NO CONFORMIDAD

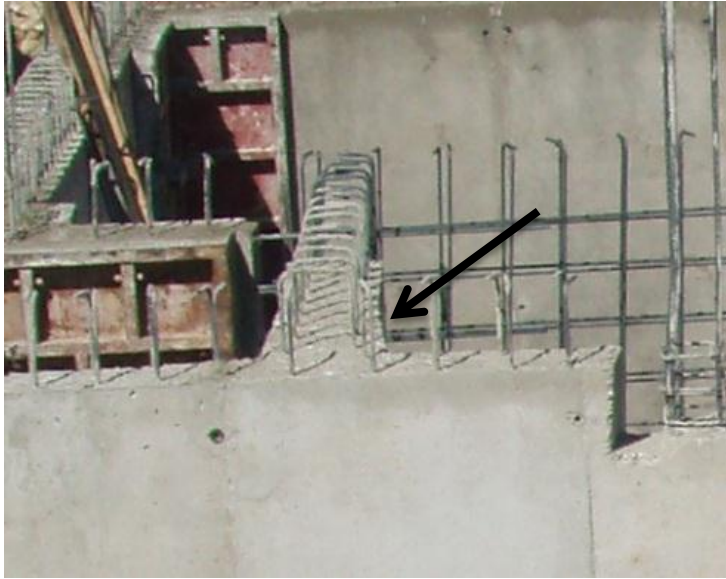
- **CAUSAS**
Mal aplomado del encofrado del muro de sótano.
- **PROBLEMAS**
La superficie del muro no está lo suficientemente plana.
- **SOLUCIÓN**
Picar la zona de exceso de hormigón, o realizar un recredido con mortero reparador, seguido del revestimiento de yeso, ya que no hay suficiente espacio para realizar un trasdosado al tratarse del muro de la caja de escalera.
